<b>Title - Sujet</b> Major reno (building 8) - Cowansvil	
<b>Solicitation No. - N° de l'invitation</b> EF236-160790/A	<b>Amendment No. - N° modif.</b> 003
<b>Client Reference No. - N° de référence du client</b> R.042138.001	<b>Date</b> 2015-09-28
<b>GETS Reference No. - N° de référence de SEAG</b> PW-\$MTC-250-13395	
<b>File No. - N° de dossier</b> MTC-5-38115 (250)	<b>CCC No./N° CCC - FMS No./N° VME</b>
<b>Solicitation Closes - L'invitation prend fin</b> <b>at - à 02:00 PM</b> <b>on - le 2015-10-14</b>	
<b>F.O.B. - F.A.B.</b> <b>Plant-Usine:</b> <input type="checkbox"/> <b>Destination:</b> <input checked="" type="checkbox"/> <b>Other-Autre:</b> <input type="checkbox"/>	
<b>Address Enquiries to: - Adresser toutes questions à:</b> Cyr, Nicolas	<b>Buyer Id - Id de l'acheteur</b> mtc250
<b>Telephone No. - N° de téléphone</b> (514) 496-3389 ( )	<b>FAX No. - N° de FAX</b> (514) 496-3822
<b>Destination - of Goods, Services, and Construction:</b> <b>Destination - des biens, services et construction:</b>

**THIS INVITATION TO TENDER IS, HEREBY, MODIFIED AS FOLLOW:**

## QUESTIONS REÇUES / RECEIVED QUESTIONS

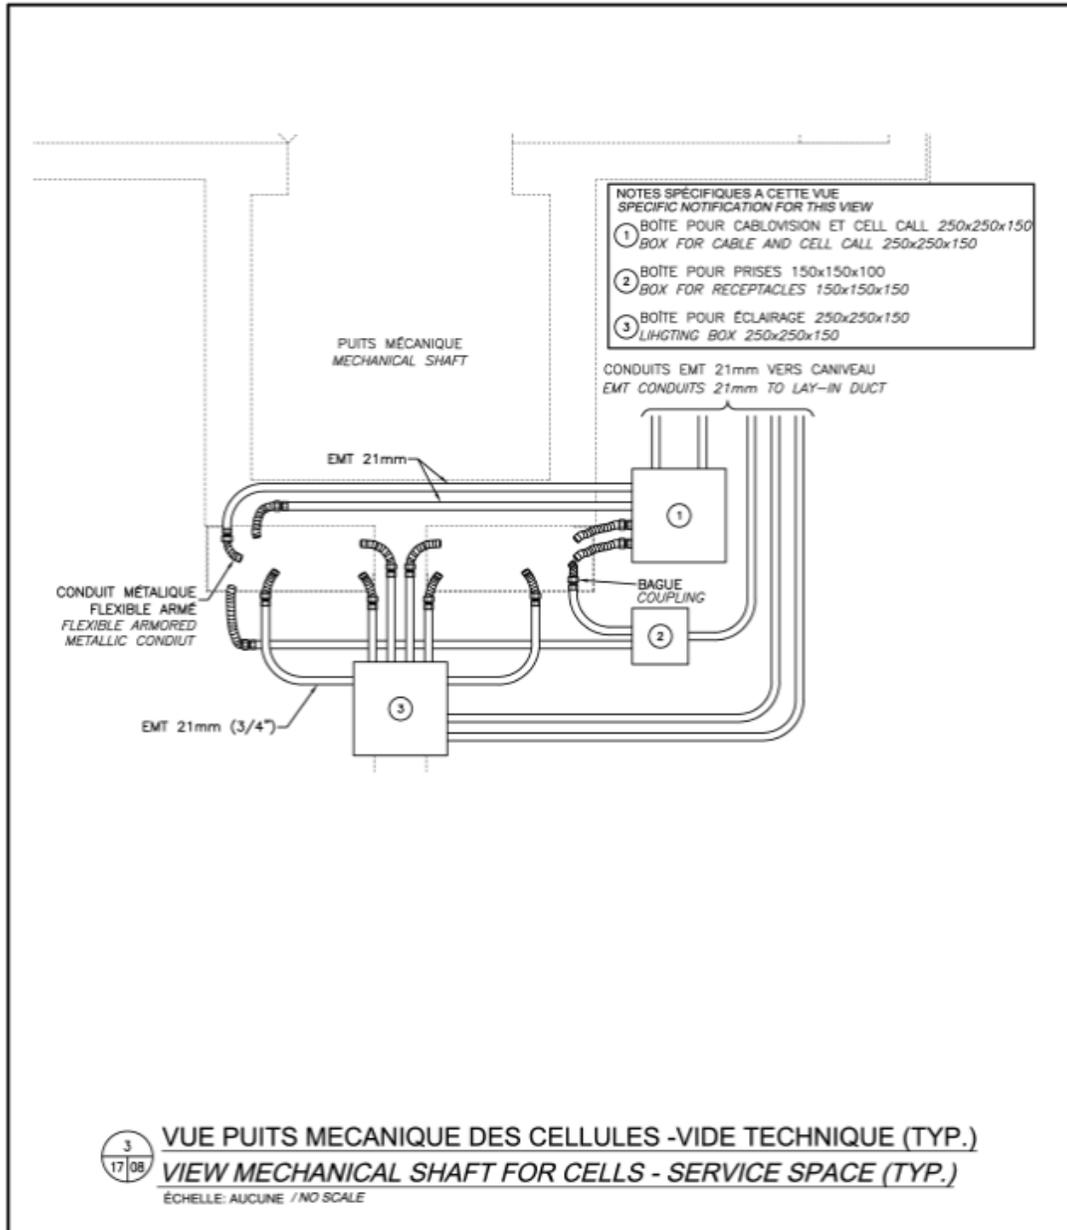
**Q :** Vous trouverez dans le dessin ci-joint une boîte de 250 x 250 x 150 pour 2 interrupteurs. Est-ce qu'il y a erreur car on nous mentionne une boîte de 10" x 10" x 6" de profondeur?

Il en est aussi pour les 2 prises de courant d'installer une boîte de 150 x 150 X 100 et pour la prise de câble d'installer une boîte de 250 x 250 x 150

**R :** Addenda à venir / Addendum to come
